## 改善箇所説明図

### 基準不適合発生箇所

エンジン左後側マウントブラケット

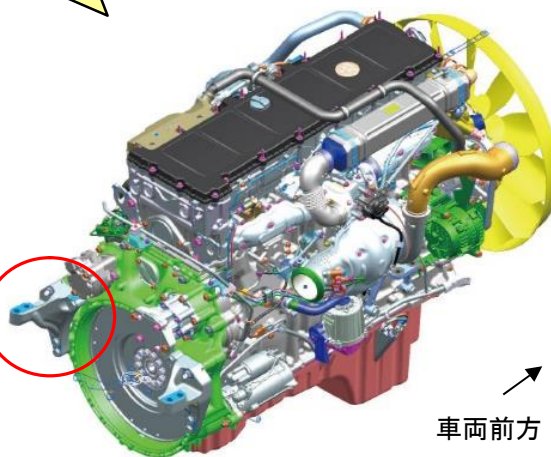
ブラケットを取付けている最上部のマウントボルト

6R30 型エンジンの左後側マウントブラケットにおいて、製造指示が不適切なため、誤品のマウントボルトを最上部に組付けたものがある。そのため、そのままの状態で使用を続けると、当該マウントボルトが緩んで脱落し他の交通の安全に影響を及ぼすおそれがある。

全車両、フライホイールハウジングの製造番号を点検し、エンジン左後側マウントブラケットを取付けている最上部のマウントボルトが誤品であると判断された場合は、当該ボルトを正規品に交換する。

識別：作業完了車には、エンジン左後側マウントブラケットの最上部マウントボルト取付け部の上側に白色ペイントを塗布する。
